**RELATÓRIO DE FISCALIZAÇÃO TÉCNICA DOS SISTEMAS DE ÁGUA E
ESGOTO DO MUNICÍPIO DE
PIRACICABA**

PRESTADOR: SEMAE – SERVIÇO MUNICIPAL DE ÁGUA E ESGOTO

Relatório R5 – Continuação do Diagnóstico e Não Conformidades

Americana, fevereiro de 2016

ELEVATÓRIA DE ÁGUA - SISTEMA BALBO

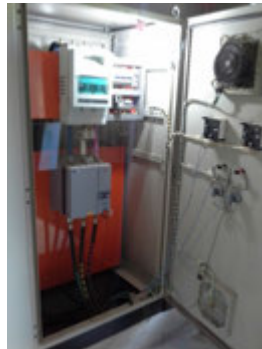
Item 4.5: Ausência de identificação da área (Art. 2º da Lei Federal 11.445/2007). Prazo: Em até 180 dias

ELEVATÓRIA DE ÁGUA - SISTEMA VILA REZENDE

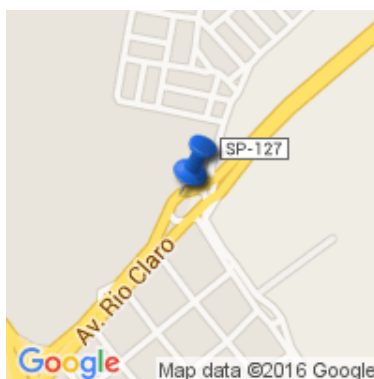
Item 4.5: Ausência de identificação da área (Art. 2º da Lei Federal 11.445/2007). Prazo: Em até 180 dias
